Doplnění zadávací dokumentace č. 2

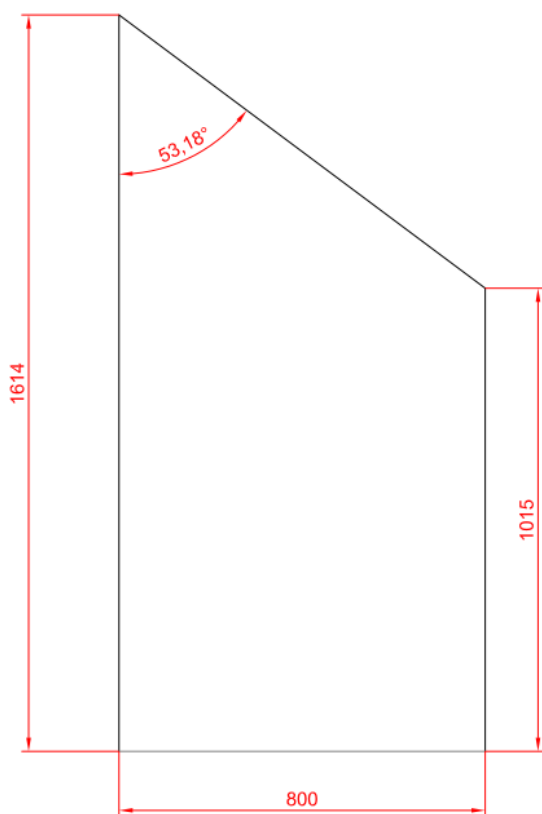
posílám vyjádření výrobců:

k pol. D13A,B a 14 výrobce JAP - skrytou zárubeň Aktivně 25/15 s požární odolností nevyrábíme. Požárně odolná je pouze v provedení 40/00 PP, tedy otevírání k sobě.

k pol D15 výrobce DPO dveří SAPELI zasíláme - ale tento úkos nelze udělat první důvod je moc malý úhel min je 60stupnu a druhá věc je že nedokážeme udělat protipožární úkos viz příloha

Můžeme nahradit typ zárubně a je možné upravit úkos DPO dveří?

Dveře D13a,b – Použití jiného výrobku než je uveden jako referenční v ZD, resp. PD, je zcela v pořádku a patří k běžné praxi stavebních dodávek. Podstatné není splnit přesně ref. výrobek, ale splnit parametry dané ZD, resp. PD. Zpracovatel PD považuje navrhovaný ref. výr. JAP Active 40/00 za přijatelný.

Dveře D14 – Použití jiného výrobku, než je uveden jako referenční v ZD, resp. PD, je zcela v pořádku a patří k běžné praxi stavebních zakázek. Podstatné není splnit přesně ref. výrobek, ale splnit parametry dané ZD, resp. PD. Ve smyslu otázky zadavatel připouští dodávku dveří D14 jako levé i jako pravé – na dispoziční řešení to nemá zásadní vliv – zásadní je slícování dveřního křídla se stěnou, a to ze strany m.č. 2.05. Zpracovatel PD považuje navrhovaný ref. výr. JAP Active 40/00 za přijatelný.

Dveře D15 – Zadavatel požaduje u těchto dveří zachovat základní parametry (otevírání, konstrukce, materiál, barvy, povrchy, PO atd.) a jejich polohu v rámci dispozice ve 3.n.p. - tj. pod šikmou střechou. Zároveň zadavatel požaduje zachování průchozí šířky min. 800 mm. Výšku je nutno dodat co největší s tím, že nižší i vyšší uvedená výšky v ZD, resp. PD, je orientační (dle sklonu střechy) a je možné upravit dle možností dodavatele = velikost úkosu lze upravit.
